SDC-08-2021

DOCUMENTO DE ACLARACIONES II

CONSTRUCCION LABORATORIO CENTRO MYPIMES PUMM

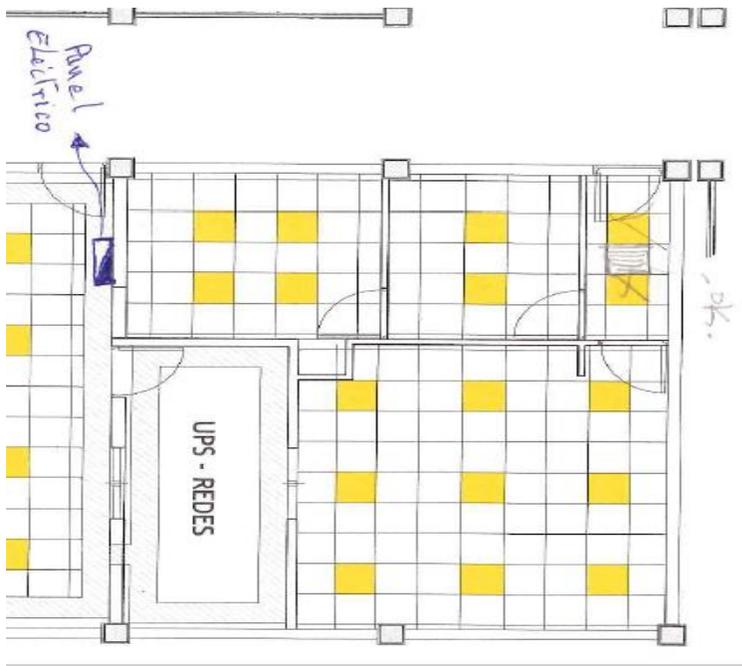
PREGUNTA #7 ¿Se podría señalar en plano la ubicación del panel eléctrico o acometida de donde se tomarán los circuitos eléctricos del sistema de climatización, tomacorrientes y luminarias?

RESPUESTA #7

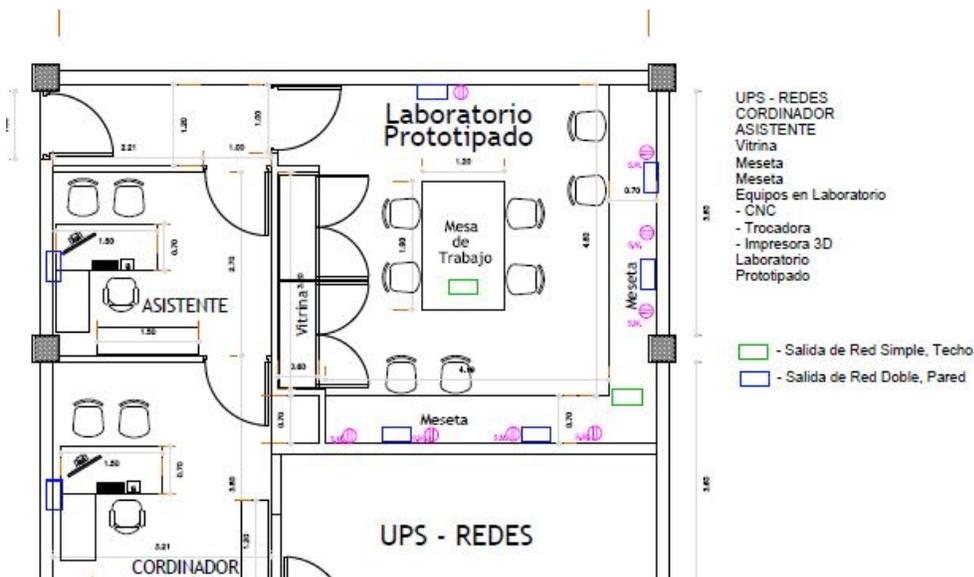
PREGUNTA #8: Favor suministrar ubicaciones de las salidas de Data. Favor ampliar información sobre partida 6.12, entendemos que faltan detalles sobre cantidad o lo que se pide realmente.

RESPUESTA #8: Son 16 Salidas, ver partida 6.06
